CENTRALE HYDROELECTRIQUE DU MOULIN DE LA FONDERIE

DEMANDE D'AUTORISATION ENVIRONNEMENTALE

Réponse à la demande de complément du 01/12/2022

Février 2023

Figure 1 : Localisation des points de rejet identifiés dans le bassin versant d'étude et autour du Moulin de la Fonderie

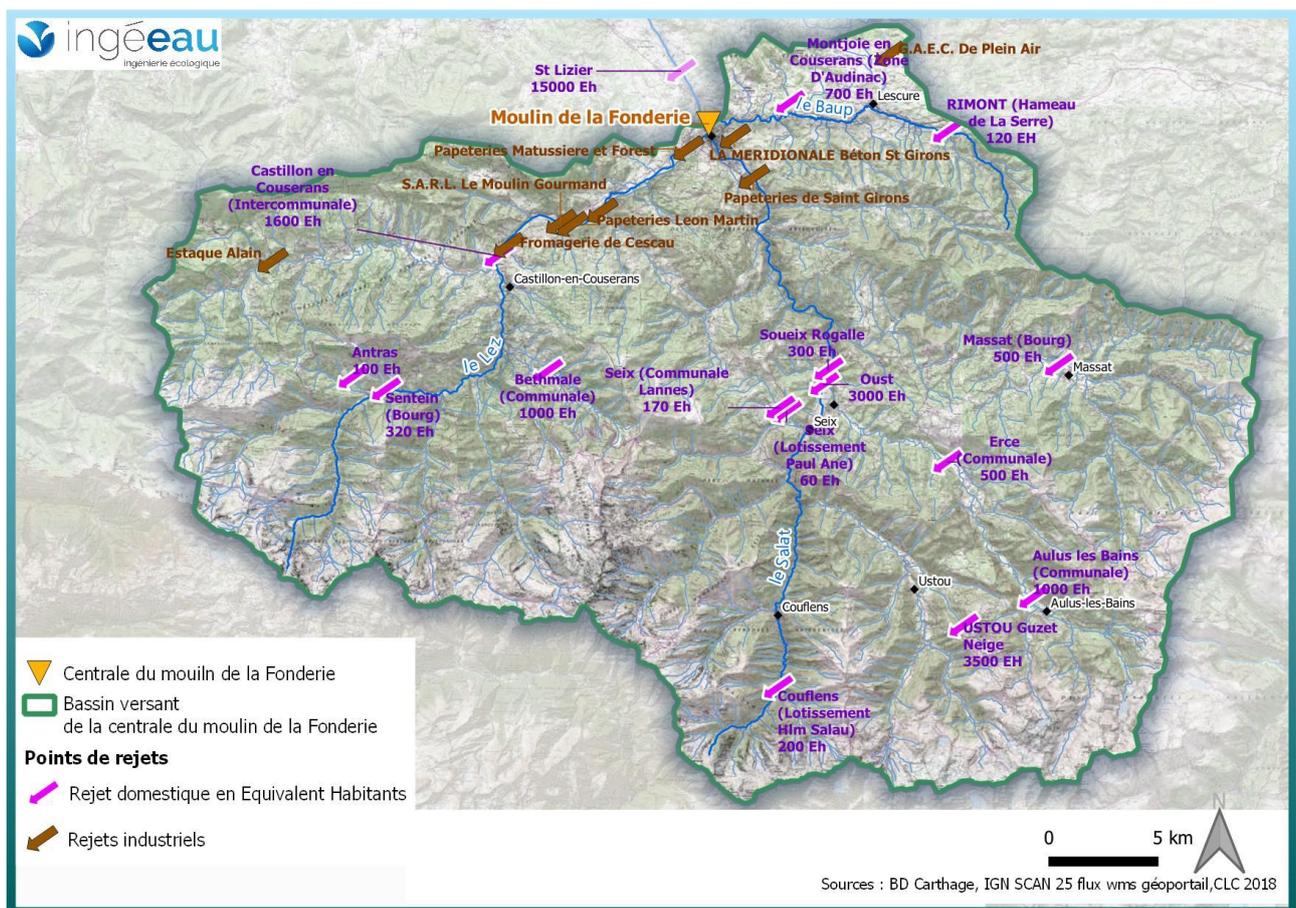
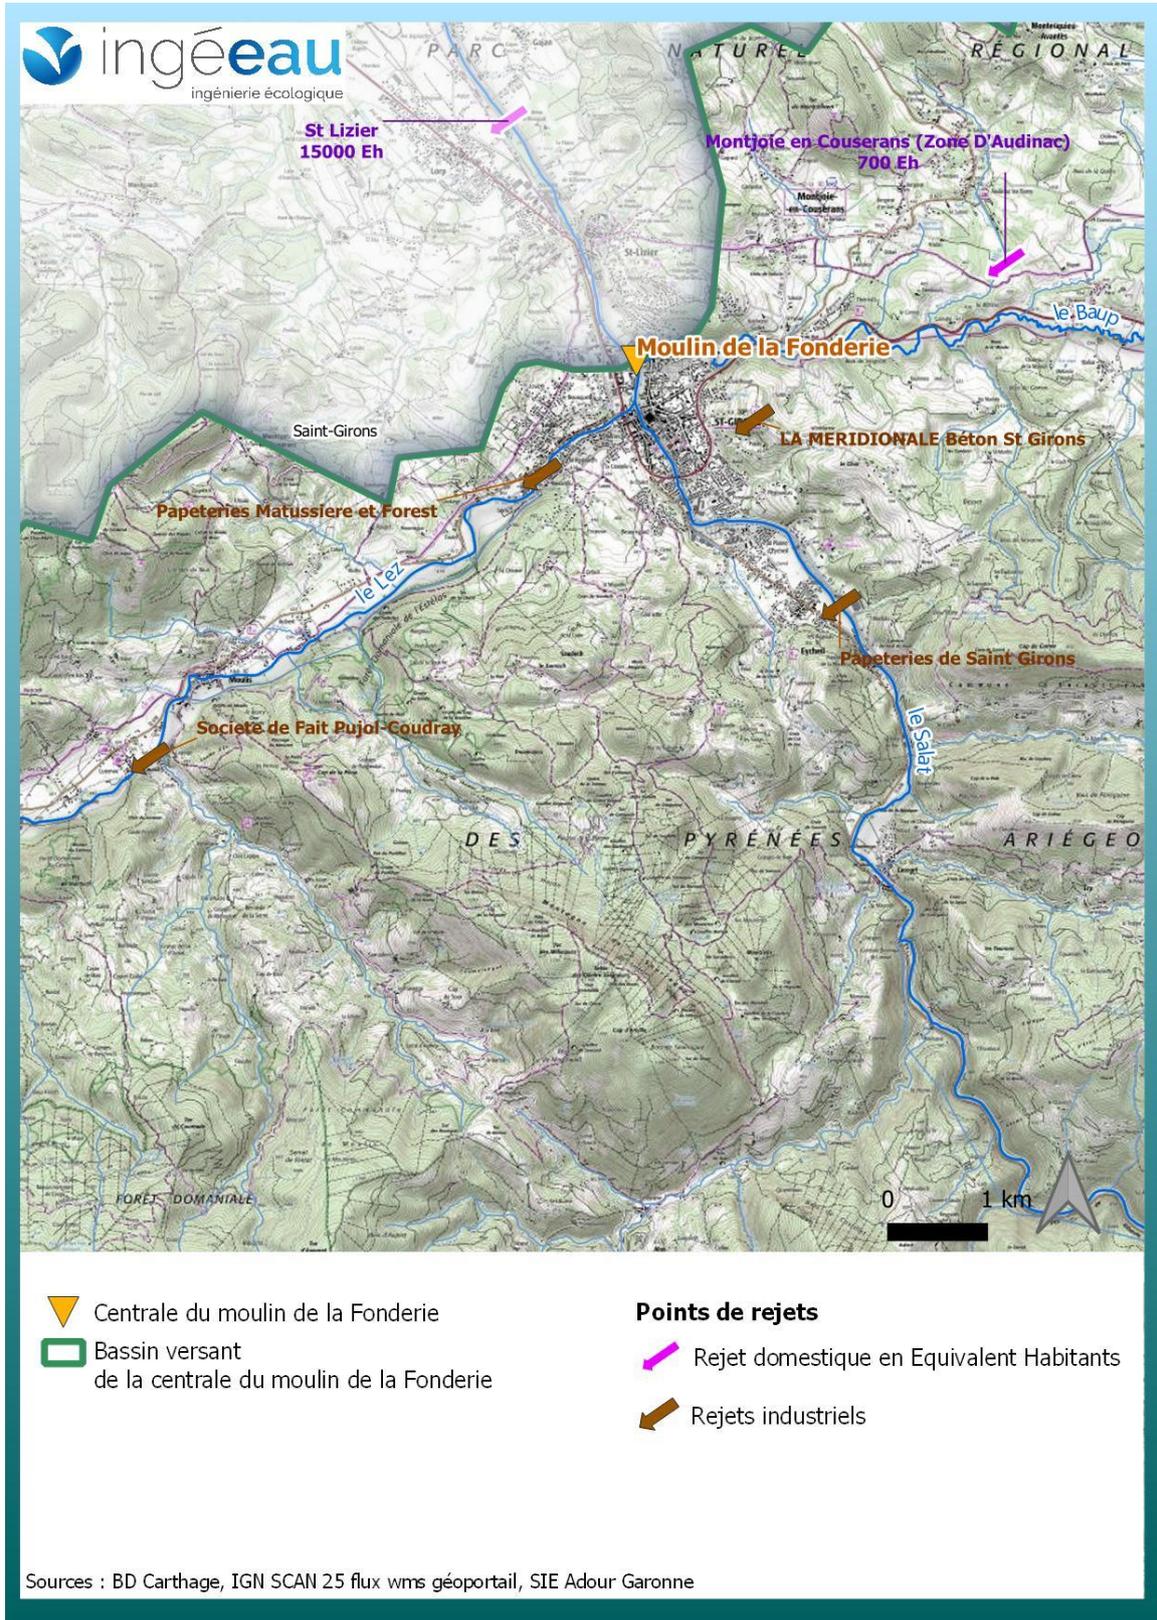
La station d'épuration de Saint-Lizier d'une capacité nominale de 15 000 EH n'était pas mentionnée dans le dossier initial.

On présente en suivant la cartographie actualisée des points de rejet dans la zone d'étude du projet. Il ressort en effet la présence de la station d'épuration de Saint-Lizier (15000 EH) située à 3 km environ en aval du projet.

Concernant les incidences vis-à-vis de cet enjeu, au vu de sa position par rapport au projet, il n'est pas attendu d'incidences tant en phase travaux qu'en phase d'exploitation future de la centrale modifiée.

Figure 3 : Principe du remodelage de la rive droite en amont et en aval

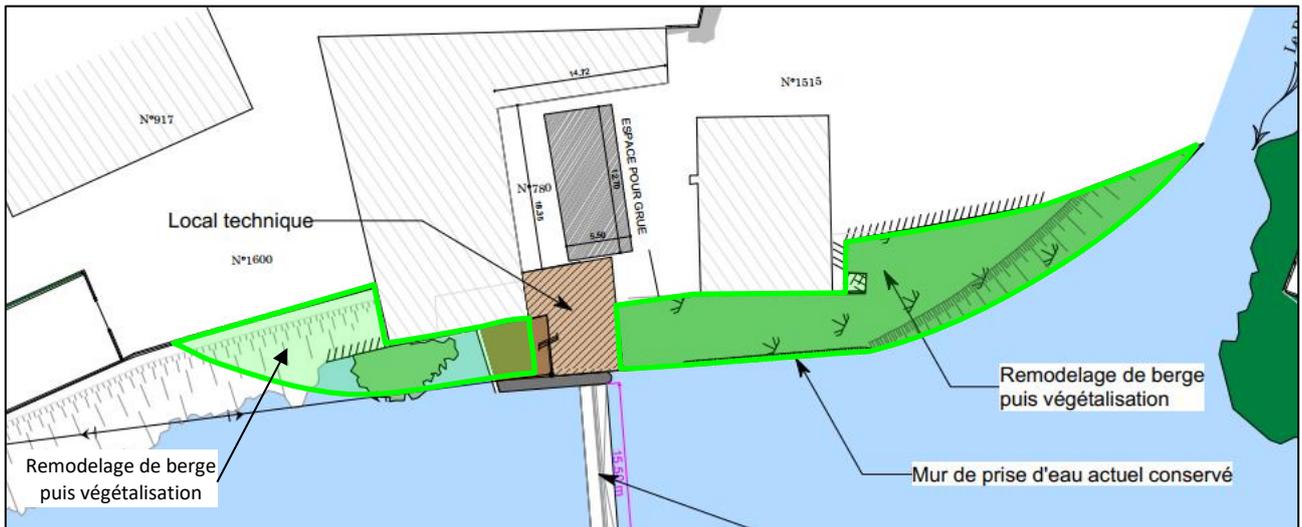
Il est demandé de préciser les caractéristiques du remblaiement en rive droite prévu et d'analyser les incidences potentielles en aval.

Le remodelage avait été décrit de manière simplifiée dans le dossier initial, on le présente en suivant de manière plus complète. Les zones remodelées correspondront à :

- Cote maximale atteinte : 385,8 m NGF
- Hauteur moyenne des modelés : 3 à 4 m par rapport au fond de cours d'eau
- Superficies totales estimées : 250 m² en amont et 200 m² en aval

Les opérations de remodelage de la berge droite s'intégreront dans l'emprise et dans l'axe des bâtiments actuels en rive droite (cf. schéma suivant), ils n'induiront donc pas de réduction supplémentaire de la section d'écoulement par rapport à l'état actuel et par rapport au barrage. Il n'est par conséquent pas attendu de contrôle hydraulique supplémentaire lié à ce remodelage, de nature à avoir une incidence sur les niveaux d'eau en crue vers l'amont ou l'aval.

Figure 6 : Evolutions de la ligne d'eau en état actuel et futur du site

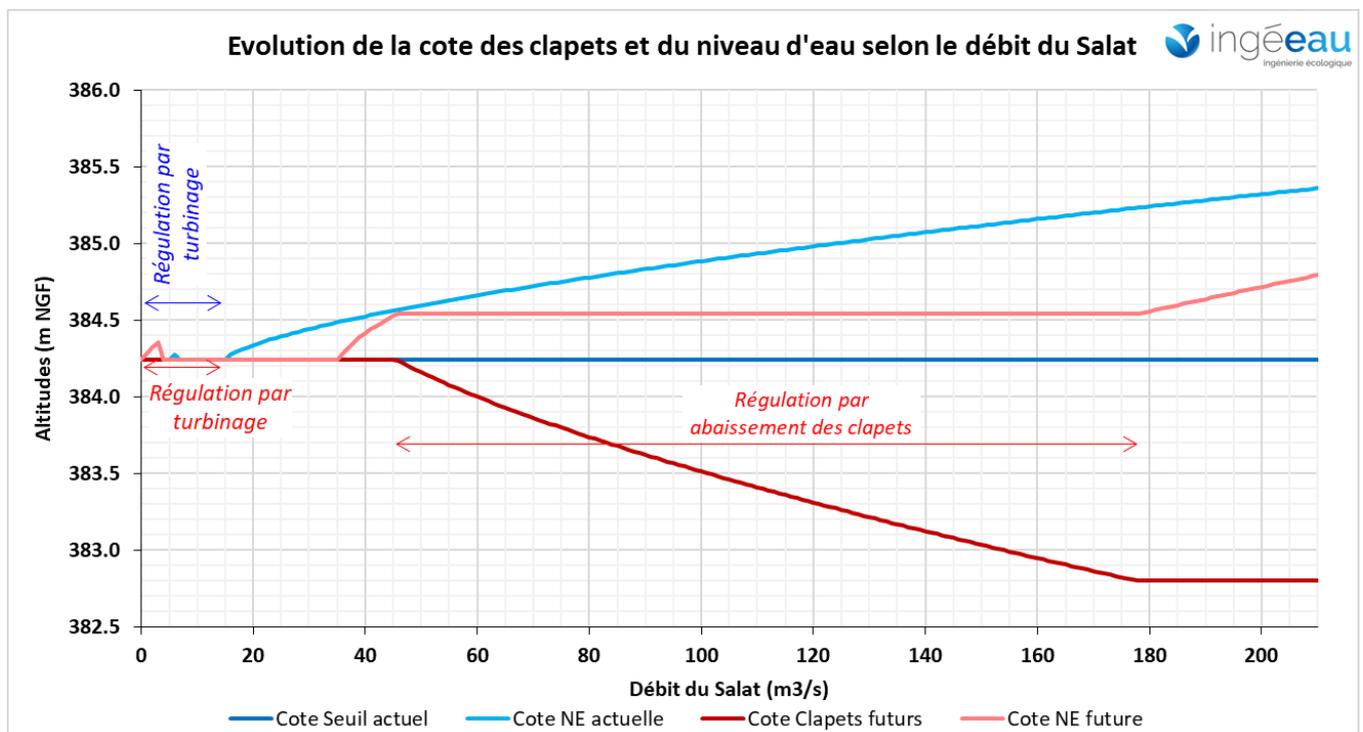
Il est demandé de préciser les incidences du projet pour un niveau d'eau à la cote 384,54 m NGF et en crue sur les propriétés riveraines, avant et après travaux.

Dans ces conditions, il est possible d'estimer une lame d'eau déversant sur le seuil de 33 cm, soit un niveau amont à 384,57 m NGF, supérieur donc de +3 cm au niveau attendu en configuration future.

En cas d'augmentation du débit, la crête du seuil actuel n'étant pas mobile, à débits du Salat équivalents, le niveau amont continue de croître. Ainsi, à 100 m³/s, on l'estime à 384,89 m NGF (soit +36 cm par rapport à la situation projetée) et à 180 m³/s on l'estime à 385,23 (soit +69 cm par rapport à la situation projetée).

Par conséquent, la régulation par la centrale et l'action des clapets permettra de maintenir le niveau d'eau amont inférieur à celui attendu à débits du Salat équivalents. Vis-à-vis des parcelles riveraines, ce mode de gestion ne sera donc pas défavorable.

Figure 7 : Extrait de la cartographie d'Aléa (provisoire) du PPRI en cours de révision de Saint-Girons

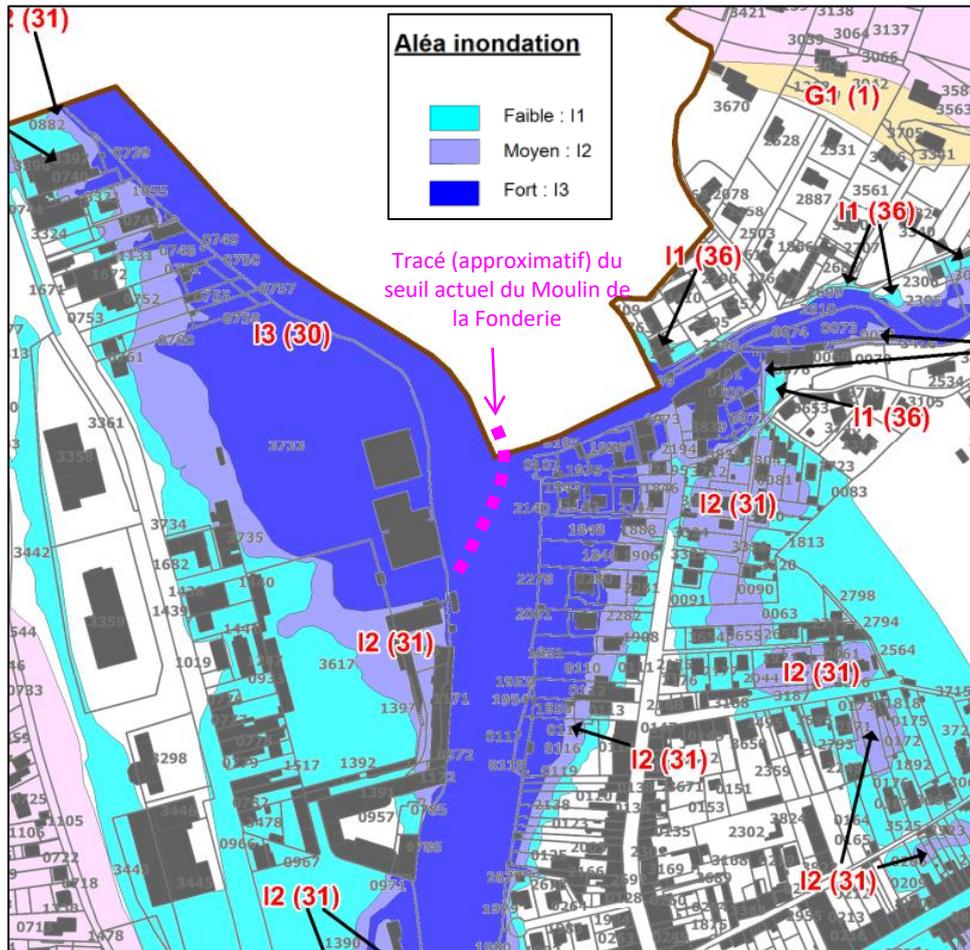
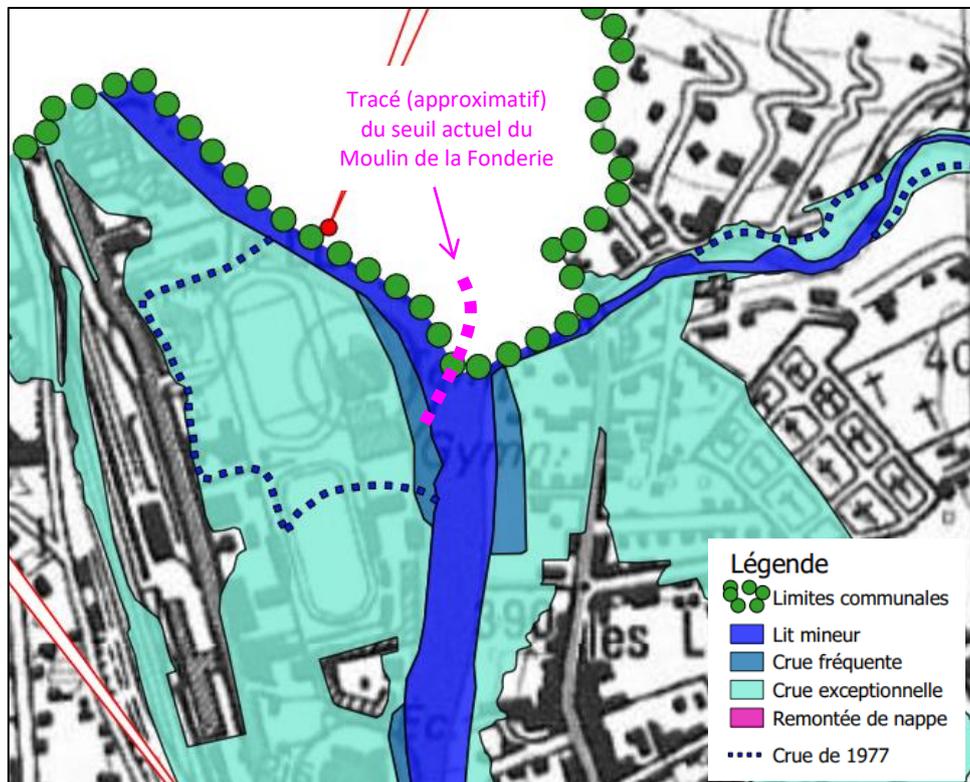
Il est demandé de confronter les données relatives au PPRi présentées dans la version initiale du dossier, avec celles du PPRi en cours de révision.

La commune de Saint-Girons est cours de révision de son PPRi, celle-ci ayant été prescrite par arrêté préfectoral (31/05/2021). On présente en suivant l'extrait de la cartographie d'aléas inondation présente sur le site de la préfecture de l'Ariège (datant de 2021, mais toujours provisoire) :

La cartographie montre que les seuils actuel et projeté sont inclus au sein du lit mineur du Salat. Ils sont situés en zone d'Aléa Fort vis-à-vis du risque inondation.
